# PHOTOVOLTAIC INVERTER

**Amendment to the Operation Manual and  
Installation Manual**

**The following sections in the Operation Manual and Installation Manual contains mistakes or have been updated with new information. Please note that these sections are changed.**

Fig.1 Example of installation of the inverter in parallel on same grid line.

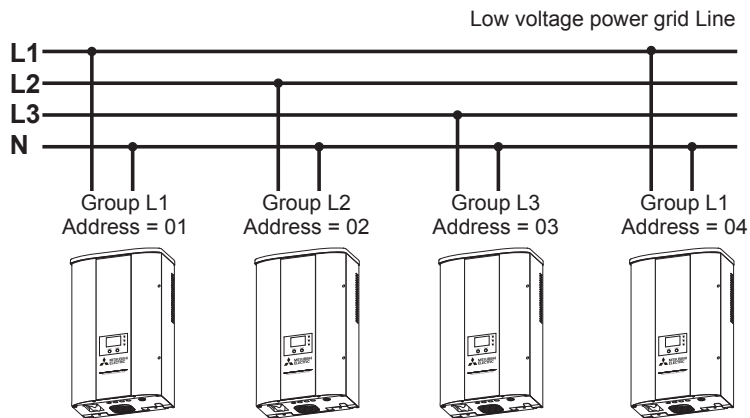
**Section “6.4 Requirements for Connecting multiple PV Inverters in Parallel” of Installation Manual should be replaced by the description below.**

To keep the power balance of the power grid and to operate the islanding detection function correctly, It is necessary to separate the inverters into 3 groups (1 group per phase, see Fig.1) and set the inverter address according to section 9.5 (see p.24 to p.27).

No.	Phase on Grid	Group	PV inverter address
01	L1	Group L1	01, 04, 07, 10, 13, 16, 19, 22, 25, 28
02	L2	Group L2	02, 05, 08, 11, 14, 17, 20, 23, 26, 29
03	L3	Group L3	03, 06, 09, 12, 15, 18, 21, 24, 27, 30

It may cause an islanding detection error if the address settings are not correct.

Fig. 1 Esempio di installazione dell'inverter in parallelo sulla stessa rete elettrica.

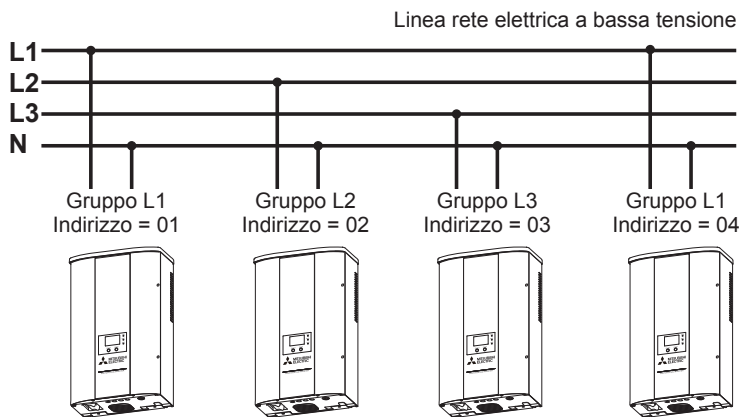
**La sezione “6.4 Requisiti per il collegamento di più inverter PV in parallelo” del manuale di installazione dovrà essere sostituita dalla descrizione seguente.**

Per mantenere un bilanciamento ottimale tra le fasi (come previsto dalle normative vigenti) e per opzione 1: fare in modo che la funzione di rilevamento dell'islanding operi correttamente, opzione 2: garantire il distacco delle macchine in assenza di rete, è necessario separare gli inverter in 3 gruppi (1 gruppo per fase, vedere fig. 1) e impostare l'indirizzo dell'inverter secondo la sezione 9.5. (vedere da p.152 a p.155).

N.	Fase sulla rete elettrica	Gruppo	Indirizzo inverter PV
01	L1	Gruppo L1	01, 04, 07, 10, 13, 16, 19, 22, 25, 28
02	L2	Gruppo L2	02, 05, 08, 11, 14, 17, 20, 23, 26, 29
03	L3	Gruppo L3	03, 06, 09, 12, 15, 18, 21, 24, 27, 30
